Procedimiento de contratación por Licitación Pública Internacional Bajo la Cobertura de Tratados No. LO-50-GYR-050GYR119-T-11-2023

ACTA DE CONTINUACIÓN DE LA PRIMERA JUNTA DE ACLARACIONES

En la Ciudad de México, siendo las 11:00 horas, del día 04 de abril de 2023, en el Área de la División de Concursos y Contratos del IMSS, ubicada en la Calle Durango No. 291, Segundo Piso, Colonia Roma Norte, Alcaldía Cuauhtémoc, C.P. 06700, se reunieron los servidores públicos y demás personas cuyos nombres y firmas aparecen al final de la p85447resente Acta, con objeto de llevar a cabo la Primera Junta de Aclaraciones al procedimiento de contratación por Licitación Pública Internacional Bajo la Cobertura de Tratados No. LO-50-GYR-050GYR119-T-11-2023, para la adjudicación del contrato de obra pública, bajo la condición de pago a precio alzado, para la CONSTRUCCIÓN DEL HOSPITAL GENERAL DE ZONA DE 144 CAMAS EN TUXTLA GUTIÉRREZ, CHIAPAS.

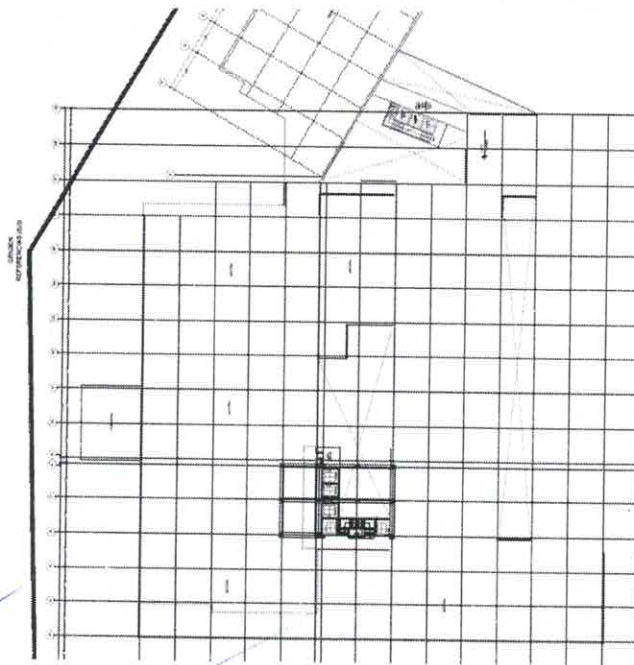
- a) La División de Proyectos hace entrega de 2 (dos) CD's. El primero contiene: Anteproyecto validado por el IMSS consistente en 4 planos en formato .pdf, Dimensionamiento de Muros de Contención, Guías Técnicas de Construcción (Anexo Técnico en el sistema CompraNet), Descripción del Proyecto Estructural, Planta de Cuerpo Estructurales, Cuartos de Aire Acondicionado y Cuarto de Ubicación de Circulaciones Verticales y el segundo contiene: Términos de Referencia en .doc y .pdf y el catálogo de actividades en .pdf.
b) La División de Proyectos realiza la siguiente precisión:

Se informa a los participantes que, durante el desarrollo del Proyecto Ejecutivo y la construcción de la obra, en lo correspondiente a las obras exteriores, deberá considerarse incluir como mínimo 50 cajones de estacionamiento de 5X2.5 mts. cubiertos cercanos a los accesos del hospital con elementos de protección contra el sol y construirse con elementos resistentes a las condiciones climatológicas de la región; asimismo, se deberá procurar en la medida de lo posible diseñar las zonas estacionamientos aprovechando los árboles existentes; en su defecto, para los estacionamientos aprovechando los árboles existentes; en su defecto, para los estacionamientos que no cuenten con techo o algún elemento de protección contra el sol, se deberá considerar el diseño y siembra de árboles que generen en lo posible sombra a los vehículos, se incluye ejemplo de una posible solución para cubierta de los estacionamientos.
